高浜発電所 安全審査資料
4
2022年1月21日

高浜発電所 1 号炉、2 号炉、3 号炉及び 4 号炉 原子炉設置変更許可申請書 新旧比較表

関西電力株式会社

第 4.1.3 図 固体廃棄物処理系統説明図

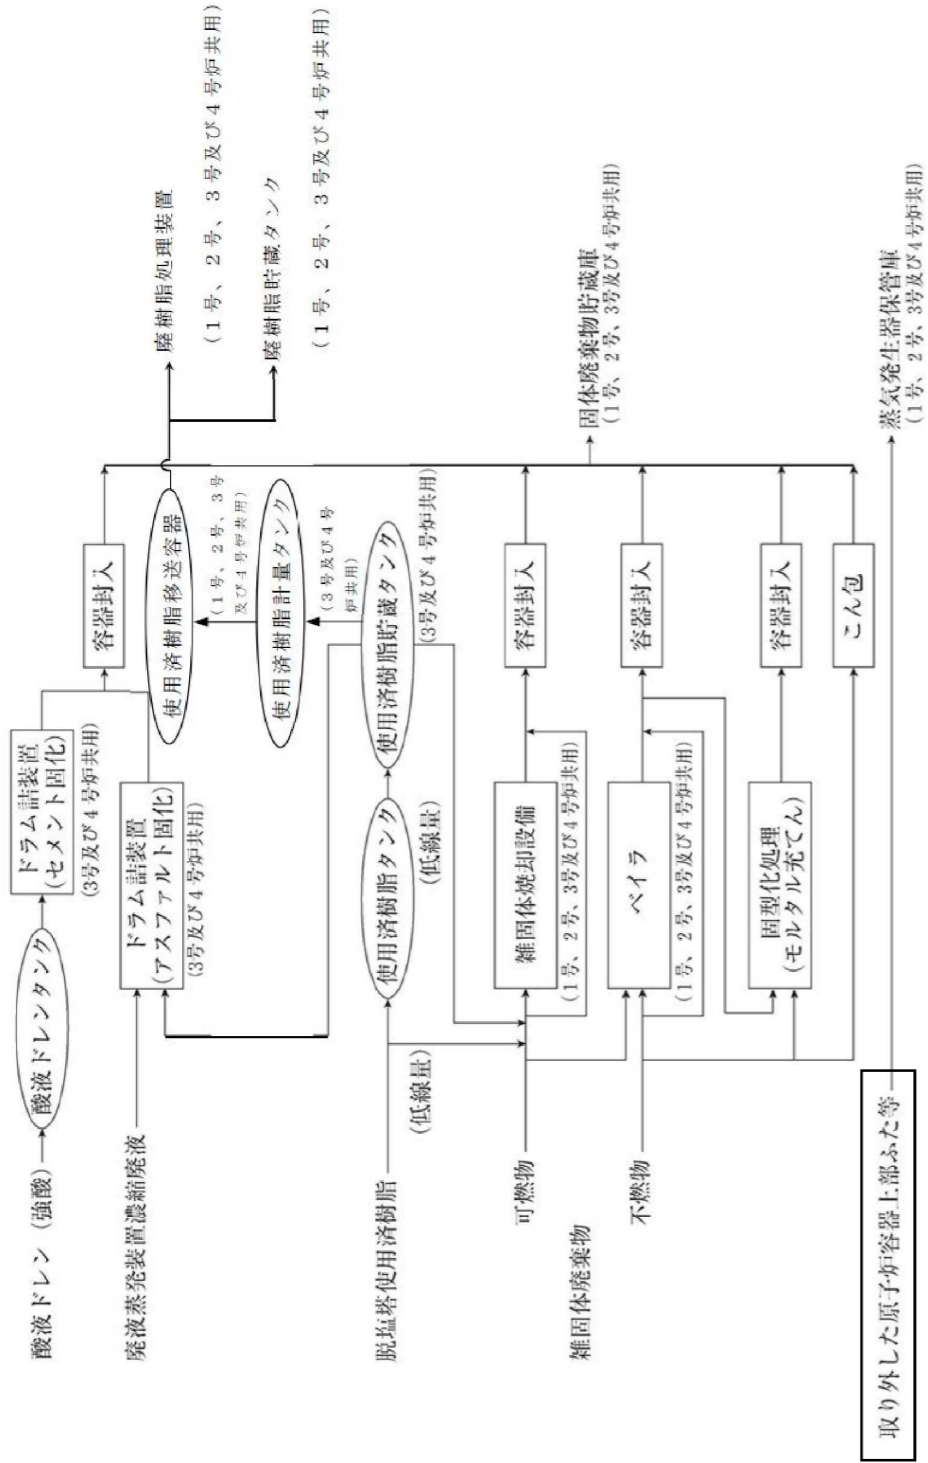
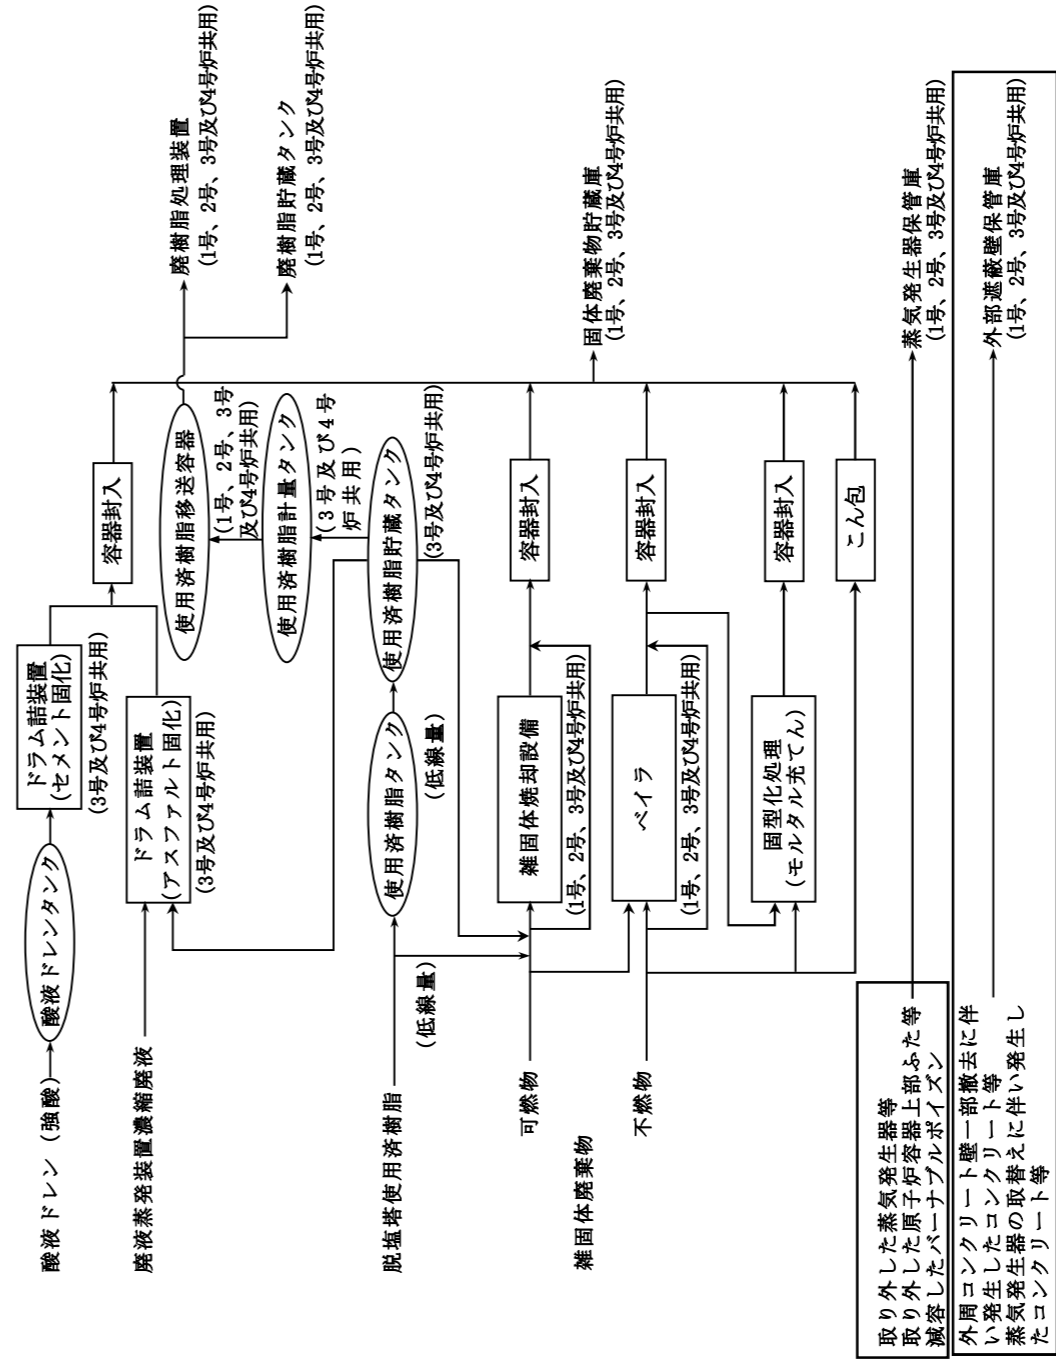
保管対象物の変更
外部遮蔽壁保管庫の共用
化

第 4.1.3 図 固体廃棄物処理系統説明図

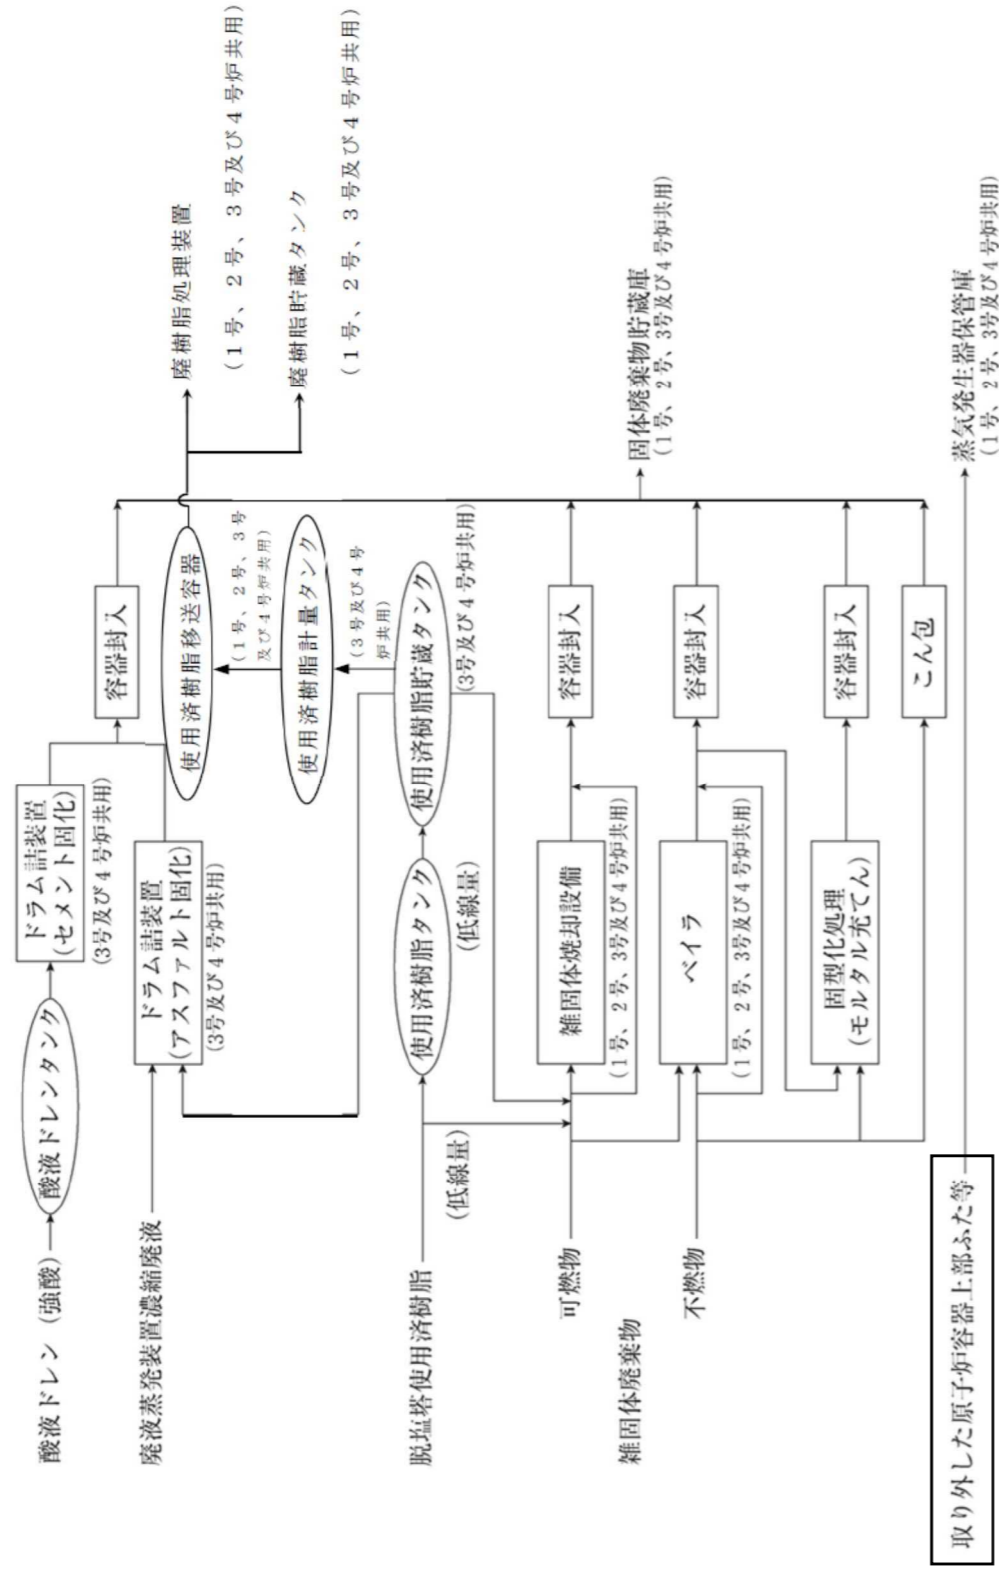
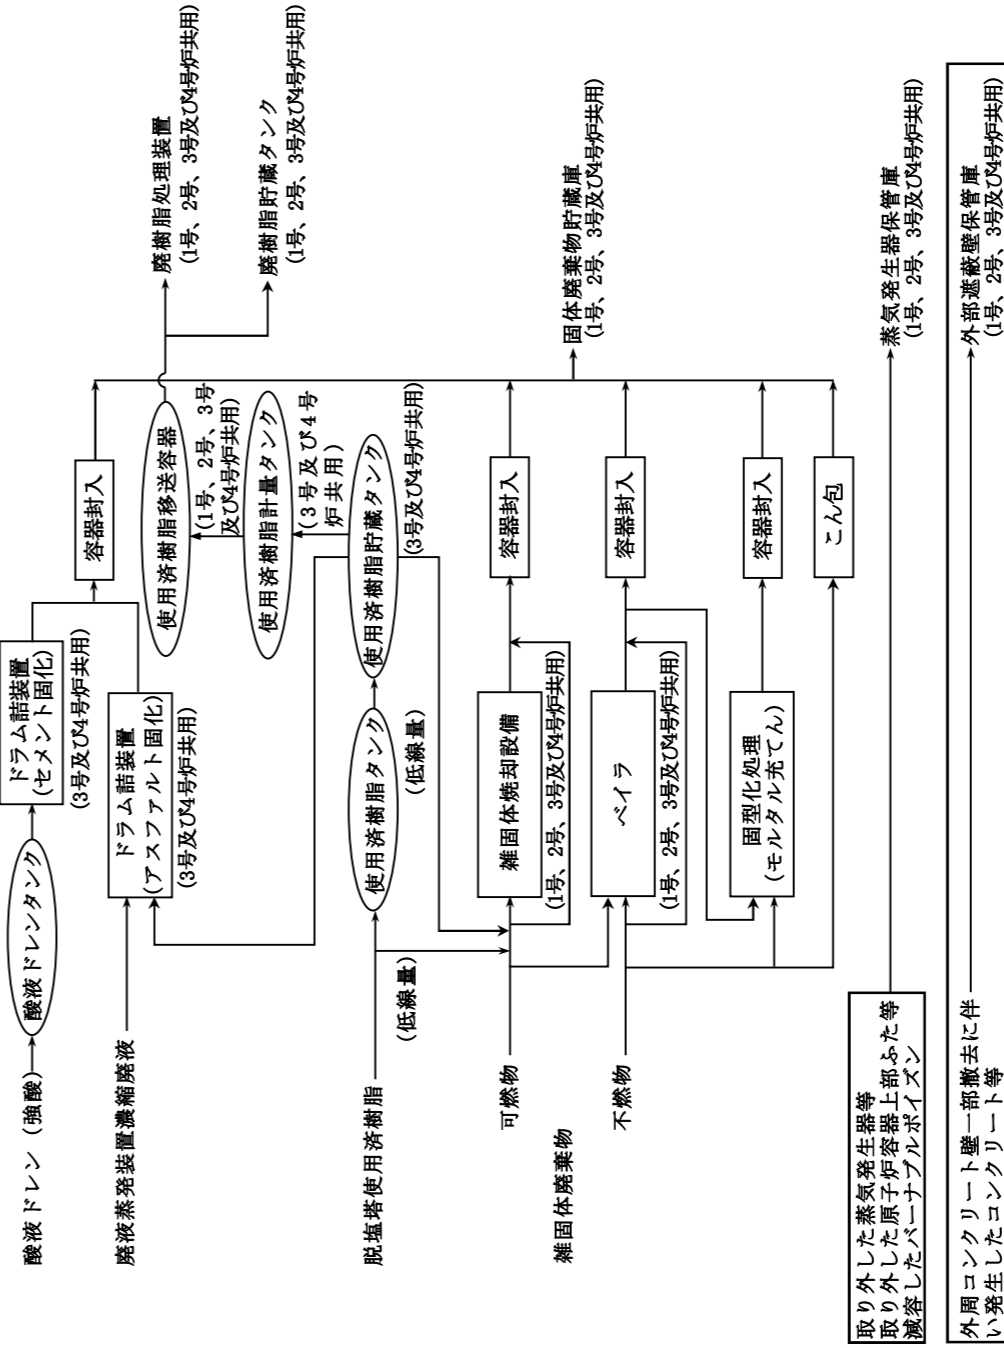
保管対象物の変更
外部遮蔽壁保管庫の共用
化

第 4.1.3 図 固体廃棄物処理系統説明図

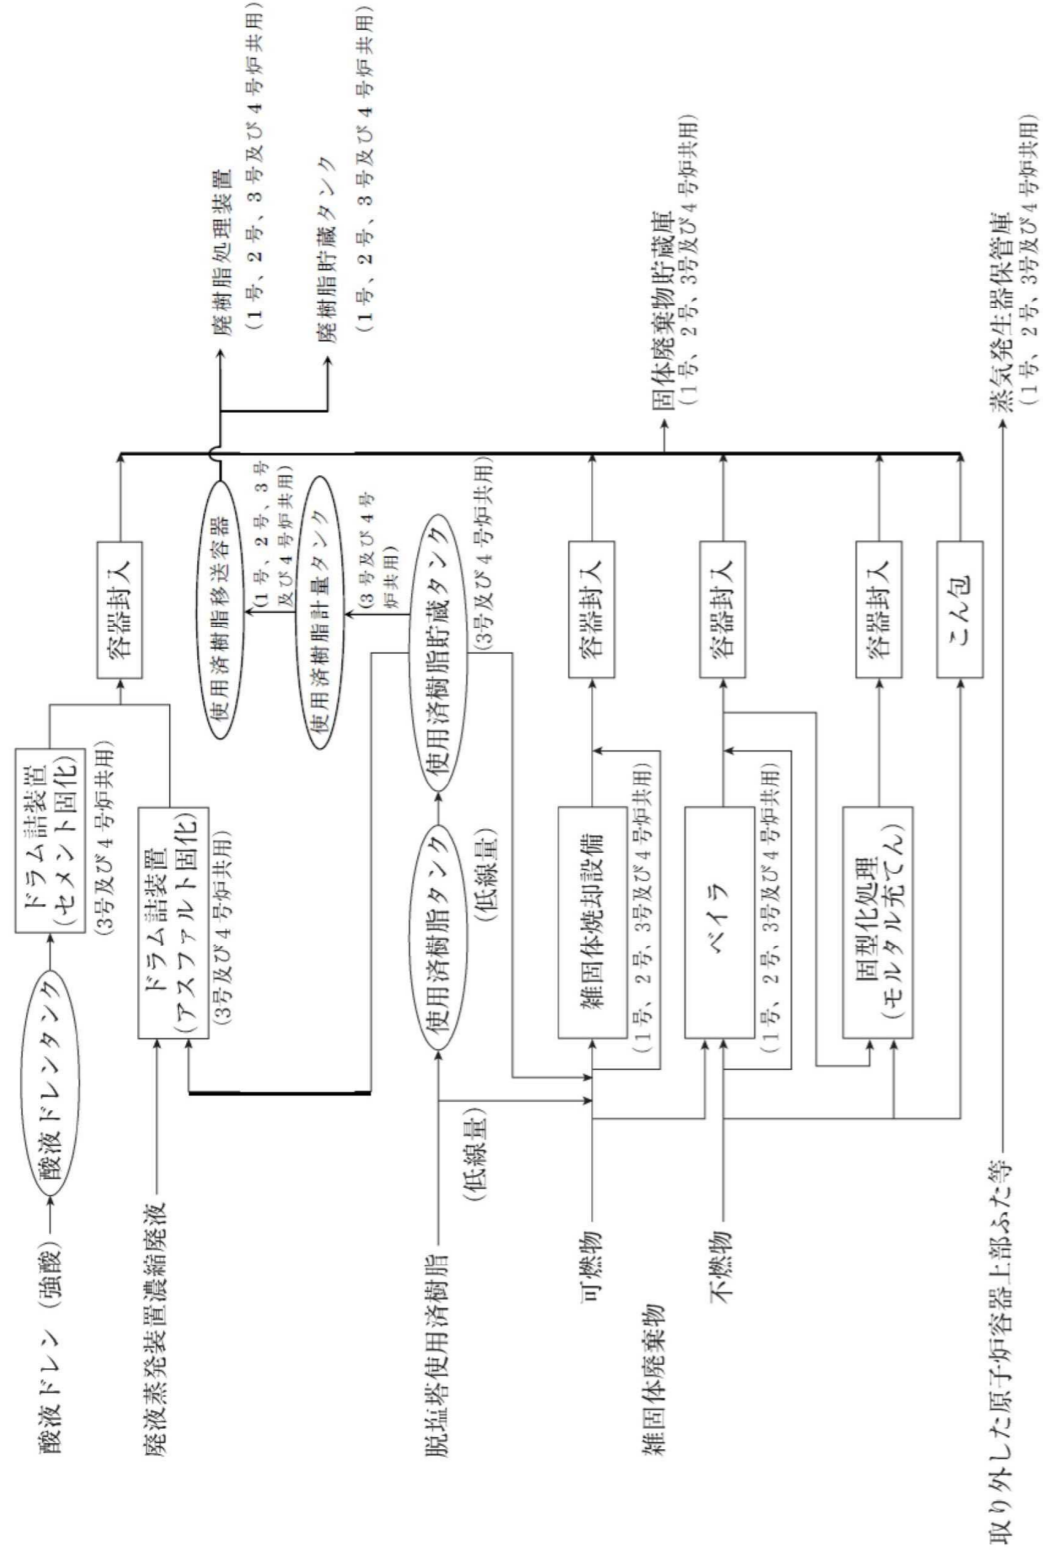
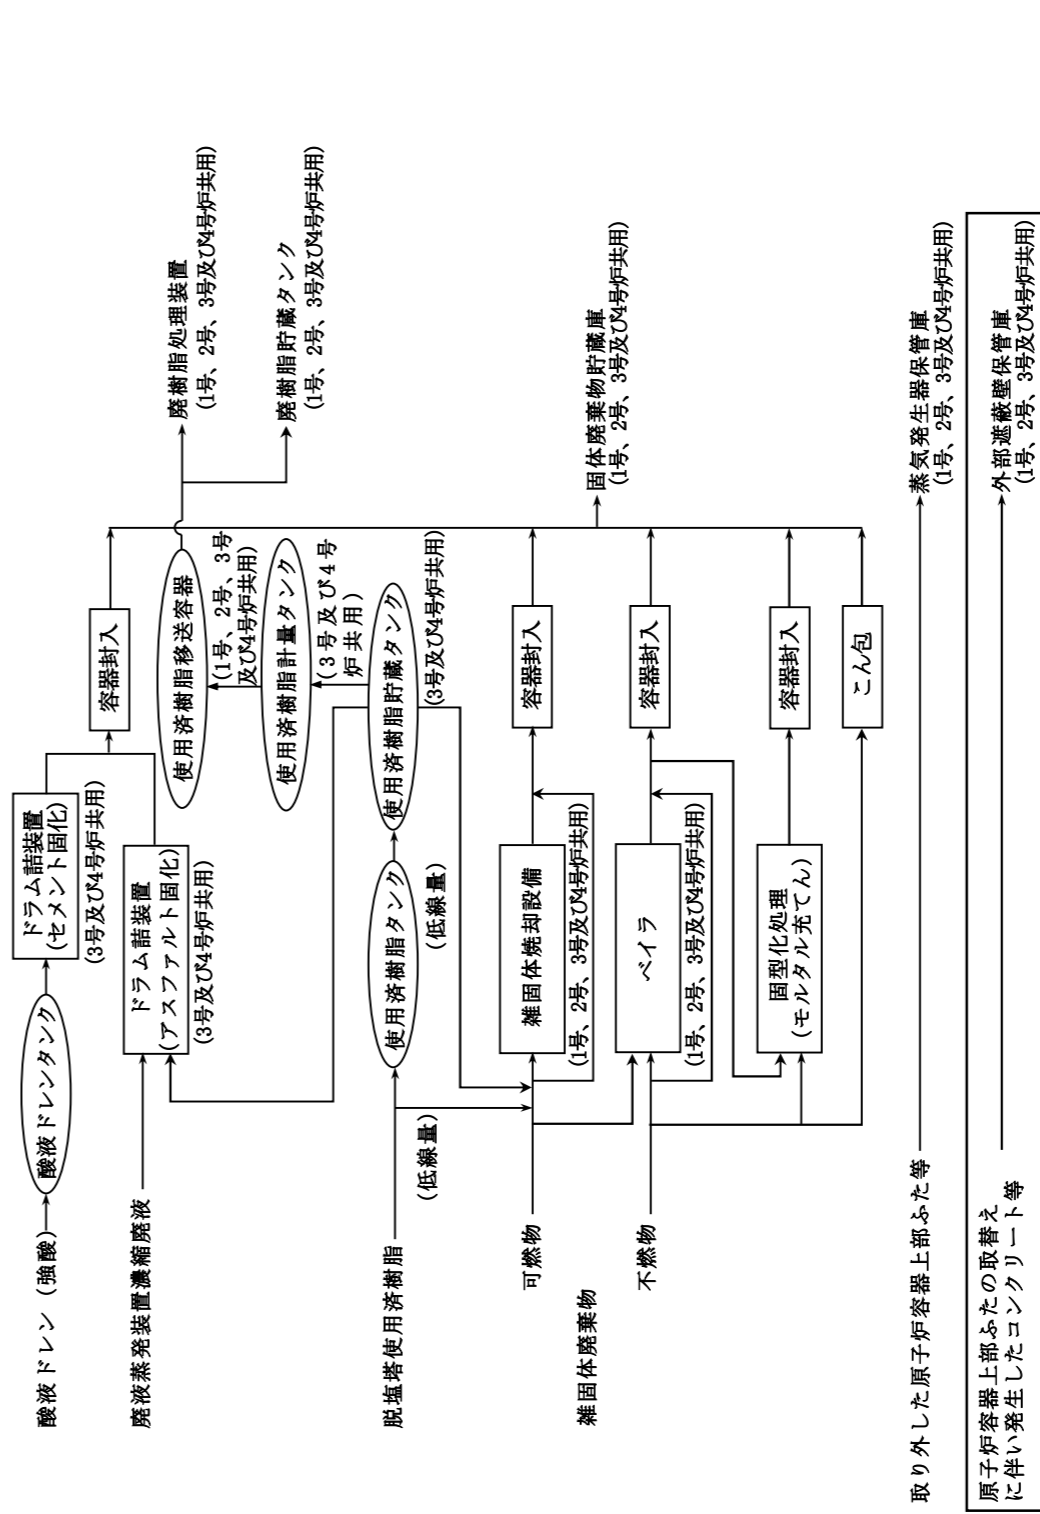
保管対象物の変更
外部遮蔽壁保管庫の共用
化
